ORD: N° 1602/499 /2021
ANT.: ING. DOM N° 129/2021
MAT.: RECHAZO DE EXPEDIENTE.
UBICACIÓN: SANDRA N°1275
ROL: 3411-3

A través del **ING. DOM N°129/2021** de fecha 05.08.2021 se ha solicitado la aprobación de **"Recepción Definitiva Total de Obras de Edificación"**, para la propiedad ubicada en **Sandra N°1275** con destino **Casa Habitacional – Local Comercial**, cuyo permiso a recepcionar es el N°18/2020 de fecha 25.11.2020.

INFORME DE VISITA RECEPCIÓN DEFINITIVA TOTAL.

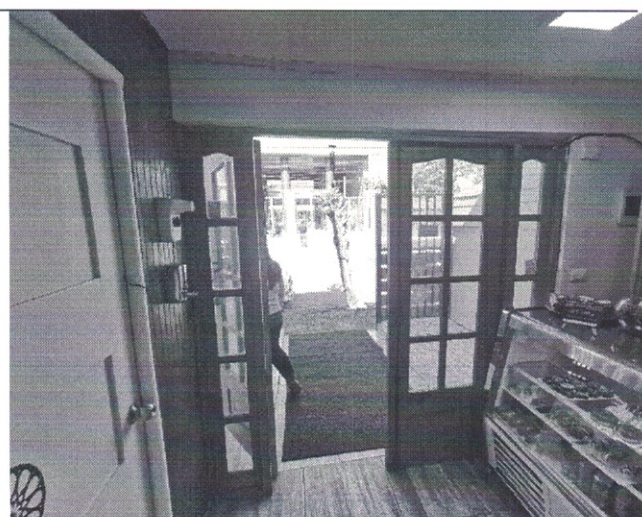
Entrada a Casa-Habitacional, Puerta presenta apertura a lado contrario

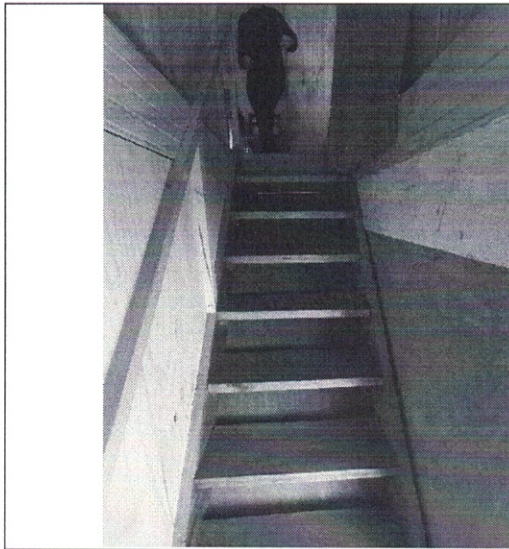
Lucarna en dormitorio N°1, no se encuentra en ubicación señalada en el P.E. 18/2020, si bien son modificaciones acogida a ART. 5.2.8 de la OGUC. No cumplen con una eficiente ventilación.

Lucarna en dormitorio N°2, no se encuentra en ubicación señalada en el permiso de edificación P.E. 18/2020, si bien son modificaciones acogida a ART. 5.2.8 de la OGUC. No cumplen con una eficiente ventilación.

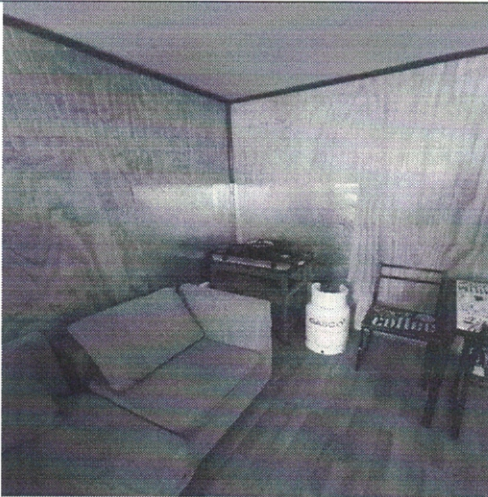
Dormitorio N°4, Segundo Nivel, presenta una altura de 2.10 metros, no concordante con P.E. 18/2020 ni a modificaciones acogida a ART. 5.2.8 de la OGUC.,

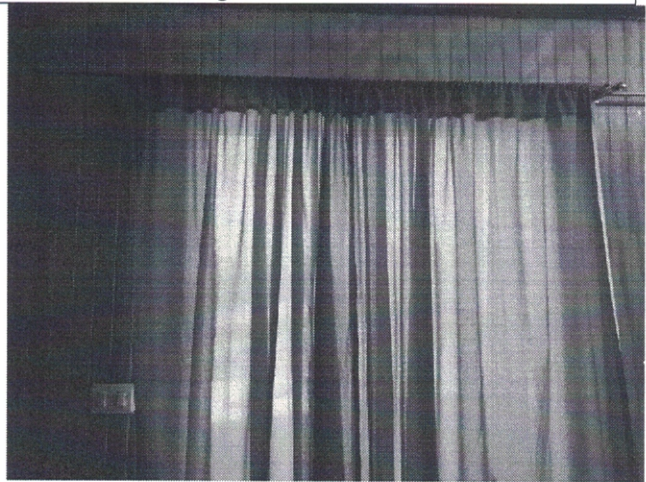
Dormitorio N°4, ubicado en el segundo nivel, presenta una cocina
